Rapport de contrôle d'installations électriques à basse et à très basse tension

RÉF. 68/2020/83274/01:1

DATE DU CONTRÔLE 28/12/2020 AGENT VISITEUR Thomas Herfurth
ADRESSE DU CONTRÔLE Rue de Forville 36 - 5380 Cortil Wodon TYPE DE CONTRÔLE Visite de contrôle vente ancienne installation (8.4.2.)

Croquis de position élémentaire et descriptif sommaire des tableaux

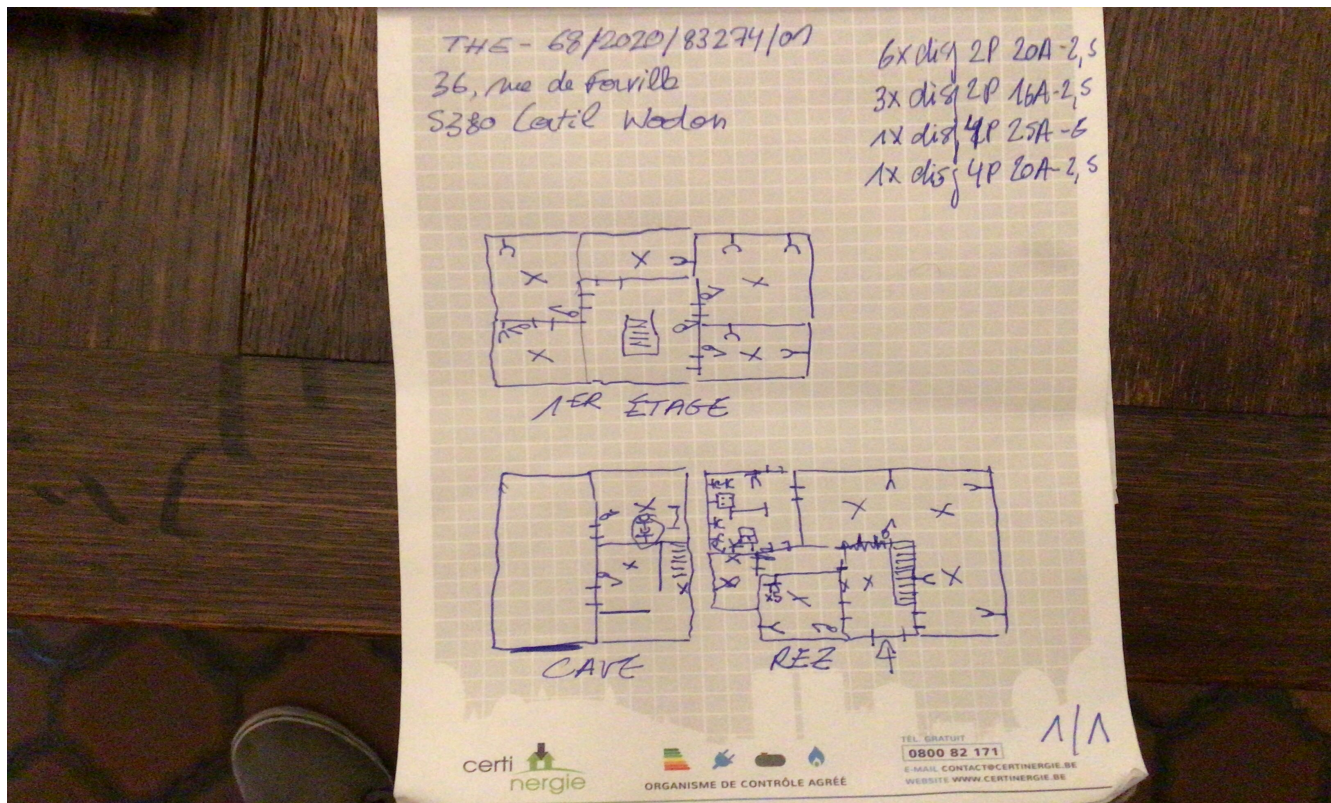
Conformité schéma(s) unifilaire(s) et plan(s) de position Pas OK | Nombre de tableaux 1 | Nombre de circuits 11

Description tableau(x) voir plan(s) dans annexe(s)

- Les schémas unifilaires et/ou plans de position ne sont pas présents. - 3.1.2.;6.4.6.;6.5.7.;9.1.2.
- Le sectionneur de terre n'est pas conforme ou est absent. - 5.4.3.5.
